MODELS }
MODÈLES }

50, 254

HANDLE INSERT

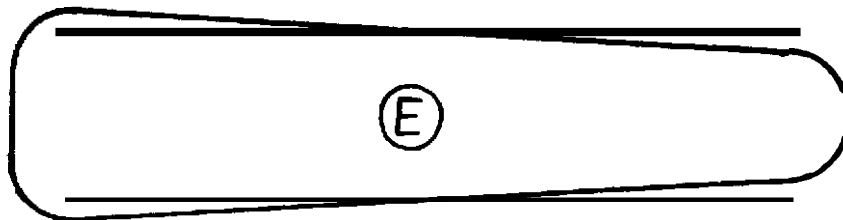
In our production we have introduced a handle insert with better fitting and material.
The Reference Number 503 40 47-01 is unchanged.

The new insert is recognized by the "E" marking on the inside.

The change is introduced from serial number: 50	7470801
254	7470190
